OGGETTO: Trasmissione Parere istruttorio conclusivo della domanda di AIA presentata dalla Società Edison S.p.A. Centrale termoelettrica di Marghera Levante (VE) - Adempimento alla prescrizione ID 27/336.

OGGETTO: Trasmissione parere istruttorio conclusivo della domanda di AIA presentata da Edison S.p.A. - Centrale Termoelettrica di Marghera Levante (VE) - Adempimento alla prescrizione ID 27/336

*Autorizzazione Integrata Ambientale***CENTRALE TERMoeLETTRICA****MARGHERA LEVANTE (VENEZIA)****EDISON SPA****PARERE ISTRUTTORIO CONCLUSIVO*****"Adempimento al paragrafo 9.3: "Emissioni in acqua" del PIC all. Decreto AIA"*****DECRETO AIA: DVA-DEC-2010-0000272 del 24/05/2010 (GU 11.06.2010)****Richiesta DVA: U.prot DVA-2012-0007536 del 28/03/2012 (ID 27/336)****Richiesta Gestore: E.prot DVA-2012-0006073 del 09/03/2012***(Prot. Gestore N. PU455_05.03.2012)*

Figura 1 - Schema del Prelievo e della Restituzione Acque (m³/anno) alla Capacità Produttiva (196 t/h di vapore erogato allo stabilimento petrolchimico)- assetto futuro.

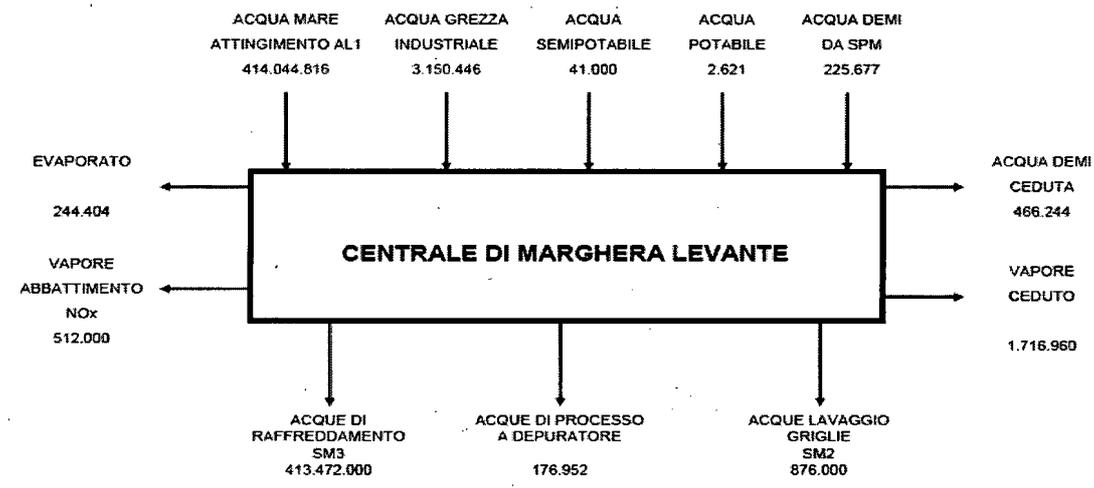
Il bilancio idrico di Centrale nell'assetto futuro è rappresentato nelle figure 1 e 2 di seguito riportate.

- Il risparmio di acqua grezza industriale, secondo il Gestore, è stimabile in:
 - o 1.605.864 m³/anno alla Capacità Produttiva con erogazione 196 t/h di vapore al petrolchimico.
 - o 1.578.727 m³/anno alla Capacità Produttiva con erogazione 0 t/h di vapore al petrolchimico.
- Il consumo di prodotti chimici per il trattamento dell'acqua grezza industriale si riduce in maniera proporzionale alla riduzione dell'acqua attinta dal fiume Brenta, pertanto, a parità di qualità dell'acqua in ingresso dal fiume Brenta, sono previste le riduzioni indicate nella tabella seguente per i prodotti chimici cloruro ferroso, cloruro ferrico, calce idratata, polielettrolita anionico.
